大飯発電所3、4号機の安全性向上対策等に係る  
これまでの審議の取りまとめ  
(案)

平成29年11月  
福井県原子力安全専門委員会

本報告書は、大飯発電所 3、4 号機に係るこれらの審議結果や現場確認結果を取りまとめたものである。

図 2 重大事故等発生時の原子炉容器等への注水フロー

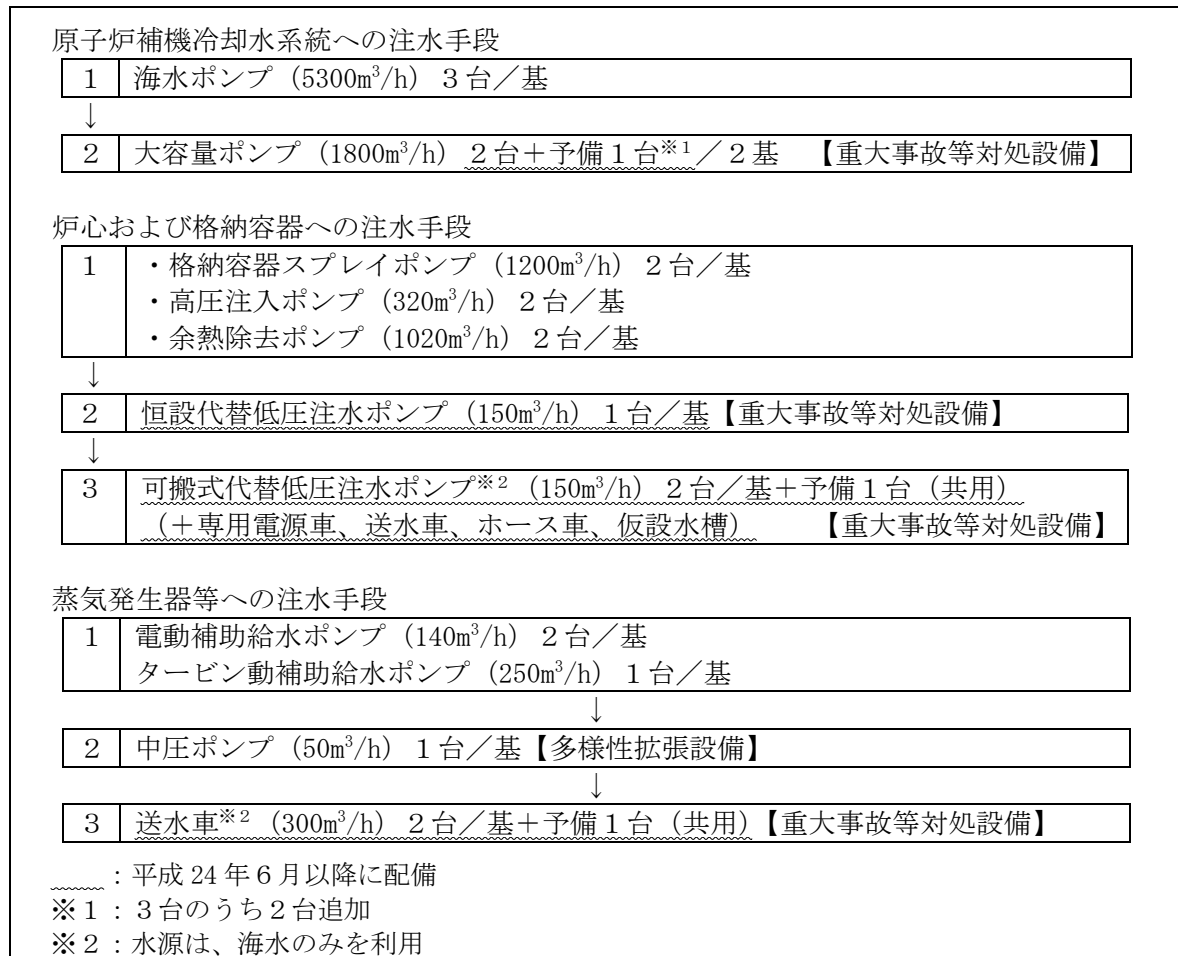
本委員会は、冷却機能の多様化の観点から、平成 24 年 6 月の報告書の取りまとめにあたり、非常用炉心冷却設備が使用できない場合でも、炉心に直接注水する手段を確保しておくことが重要であると指摘し、事業者は、消防ポンプおよび消火水系を使用して炉心注水を行う手順を整備した。

その後、恒設代替低圧注水ポンプ等の設置により、余熱除去系統と格納容器スプレイ系統を接続する配管に新たに配管が敷設されており、同配管を活用して炉心注入を行う手順を整備していることを確認した。
